Modelo de intermitencia PV + BESS

Revisión del modelo, resultados y hallazgos · 31 de August de 2026

Figura 1. Curvas capacidad–confiabilidad de las 51 series. A la izquierda, la cobertura de déficit; a la derecha, la LPSP estándar en escala logarítmica. Las curvas se aplanan muy por encima del objetivo del 5 %: el limitante es la energía, no el almacenamiento.

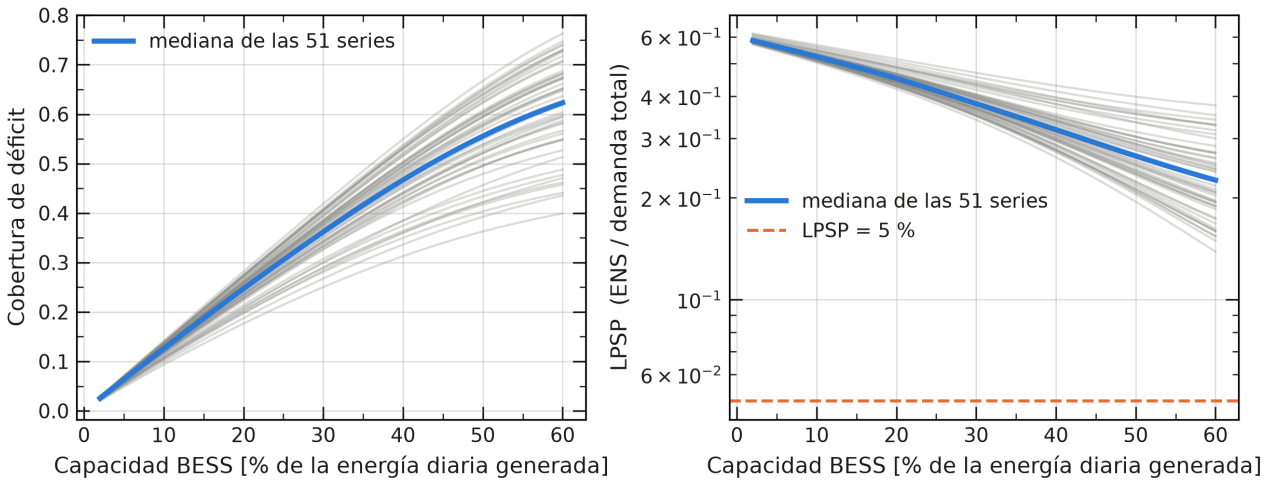
El síntoma se ve en el techo de confiabilidad: por grande que sea la batería, la LPSP no baja de 23% (mediana). El modelo anterior no podía detectar esto porque definía el óptimo *relativo al máximo alcanzable en su propia grilla*, con lo que un techo bajo quedaba disfrazado de óptimo.

Con la planta fija en 100 MW la LPSP nunca baja de ~20 %

Figura 2. Comparación directa entre ambos métodos. Si coincidieran, los puntos caerían sobre la diagonal. En *M* la nube tiene pendiente contraria a la identidad.

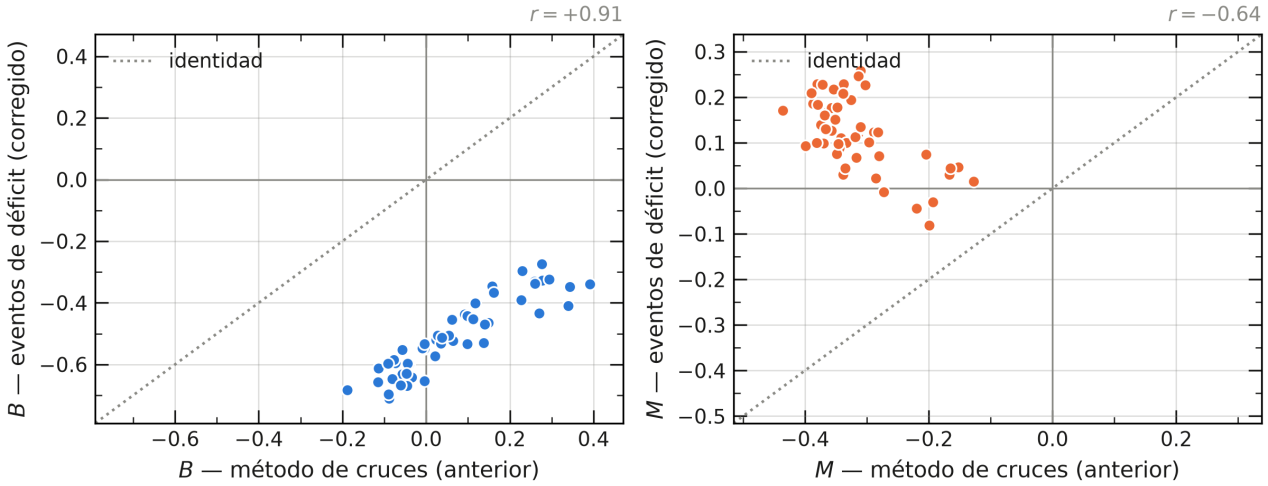
La consecuencia medible es que muchos pasos cruzaban varios umbrales a la vez, produciendo intervalos entre eventos de duración cero: **49% de los intervalos**. Un intervalo nulo no tiene sentido físico e infla artificialmente la desviación estándar, que es justamente el numerador de *B*.

La lectura es que *B* conserva el ordenamiento entre sitios (r = +0.91) pero no su nivel, mientras que *M* está **anticorrelacionada** (r = -0.64): el ranking de memoria publicado hasta ahora estaba invertido.

Las métricas anteriores no son un proxy de las corregidas

La corrección consiste en definir el evento como una corrida contigua de déficit, que sí tiene silencios (días despejados) y ráfagas (rachas nubladas), y en aplicar la corrección de tamaño finito de Kim & Jo (2016), necesaria porque el número de eventos varía mucho entre sitios y la *B* clásica está sesgada por ese número.

Figura 3. Superficie de LCOE sobre (potencia de planta, capacidad de batería) para tres sitios, con isolíneas de LPSP en blanco. La estrella marca el óptimo económico y el cuadrado naranja el diseño anterior, que queda en la zona de LCOE alto y muy por debajo de la batería necesaria.

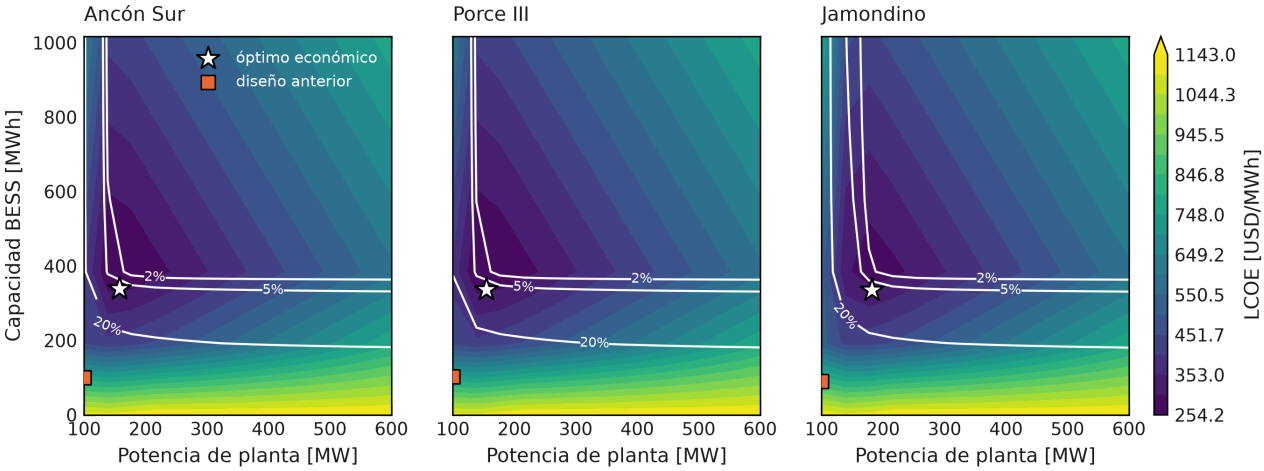
El óptimo nunca estuvo dentro del rango de búsqueda anterior: se exploraba entre 5 % y 30 % de la energía diaria y el óptimo está en 53 %. La optimización convergió en las 51 series.

Figura 7. Validación fuera de muestra (leave-one-out). Reemplaza a la comparación «antes vs. después» del modelo anterior, que se evaluaba sobre los mismos datos con los que se había ajustado.

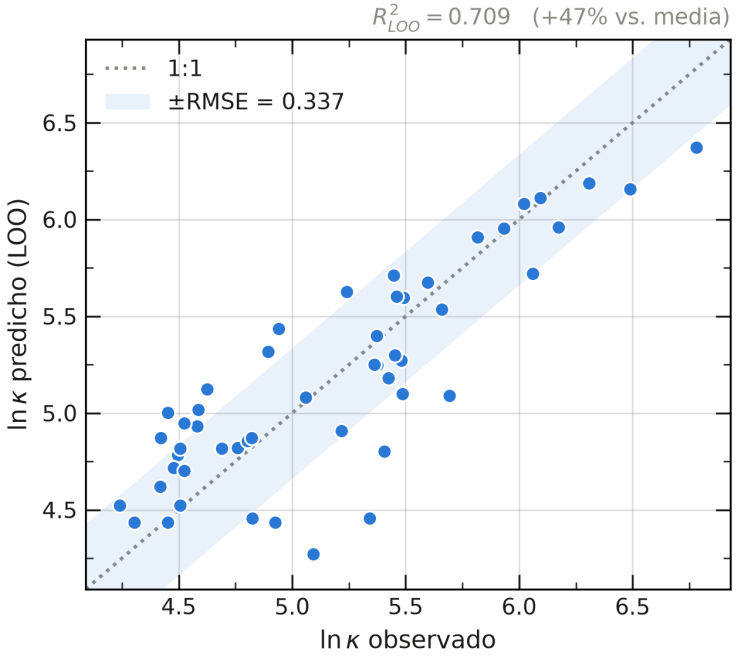
Los resultados «antes vs. después» se evaluaban sobre los datos de entrenamiento.	Las mejoras reportadas eran in-sample.
El mapa de calor tenía los coeficientes escritos a mano y otros límites que el modelo ajustado.	La figura publicada dibujaba 0.30 + 0.20·σ(z) mientras el modelo producía 0.10 + 0.90·σ(z).
Eje dual en la figura de cuenta de tienda.	El eje derecho no era una reetiquetación lineal del izquierdo: la conversión depende de la PSH, que varía por serie.
Errores que impedían ejecutar: spearmanr sin importar, ruta «51 seriesH», índice de PSH sin convertir, series sin ordenar cronológicamente.	El orden importa: la simulación de SOC depende de él.

Los signos son físicamente correctos: más burstiness exige más almacenamiento, más recurso solar exige menos. A diferencia del modelo anterior, la validación es **fuera de muestra** y contra un baseline explícito: sin ese baseline, comparar cuatro modelos entre sí siempre produce un «ganador» aunque ninguno aporte.
